Luminaires –

Part 1: General requirements and tests

INTERPRETATION SHEET

Figure FI 03 – Système de contact électromécanique avec connexion fiche/socle

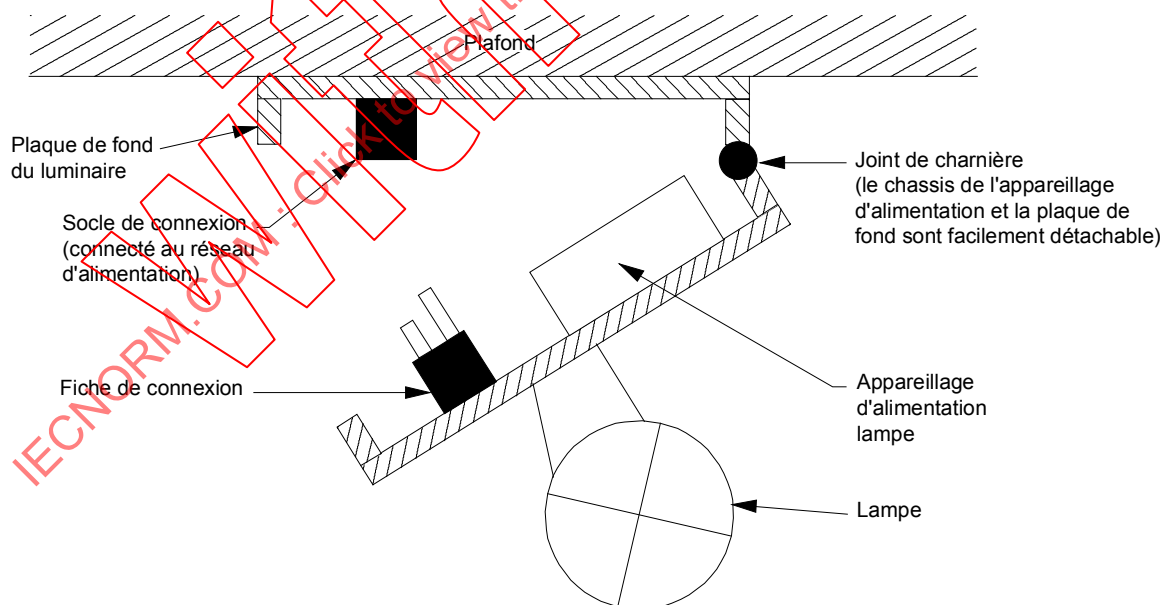
La figure FI 03 décrit le système de contact électromécanique, tel qu'il est défini dans le paragraphe 1.2.55. Les prescriptions des paragraphes 4.11.6 et 7.2.1 s'appliquent comme telles.

En effet, dans la situation décrite, la plaque de fond et le châssis de l'appareillage d'alimentation sont uniques et non interchangeables: la plaque de fond n'a pas besoin d'être marquée avec le courant nominal de la connexion électrique, comme spécifié dans le paragraphe 3.2.

Figure IS 03 – Electro-mechanical contact system with plug/socket connection

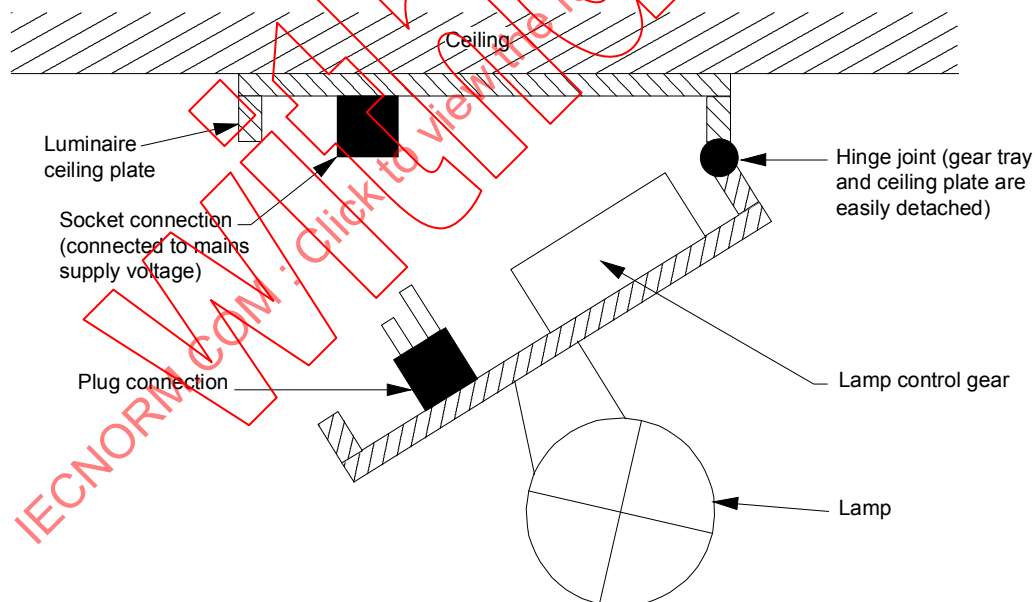
Figure IS 03 describes an electro-mechanical contact system as defined in subclause 1.2.55. As such the requirements of subclauses 4.11.6 and 7.2.1 apply

Because, in the situation described, the base and gear tray are unique and non-interchangeable, the base plate does not require marking with the rated current of the electrical connection, as specified in subclause 3.2.

**Figure IS 10 – Dimensions de la boîte d'essai pour les marquages F et F
(plafonds isolants) convenant pour un luminaire réglable**

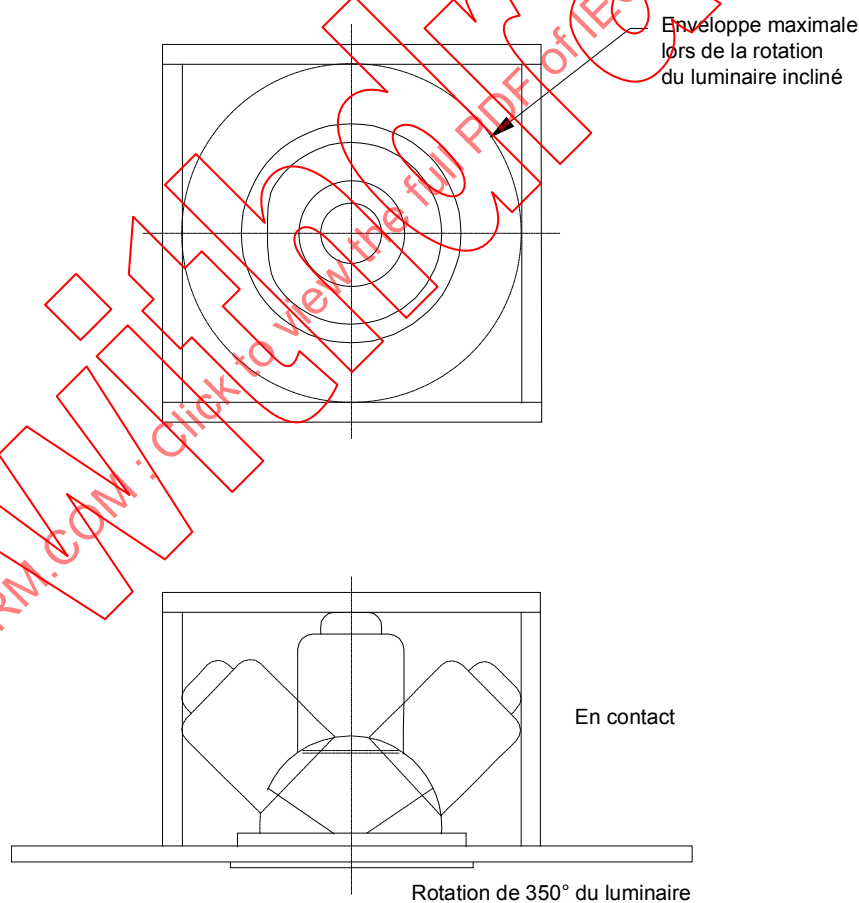
La figure IS 10 illustre les dimensions de la boîte d'essai convenant pour un luminaire réglable suivant deux axes, et qui par conséquent nécessite un espace dans le plafond pour le réglage.
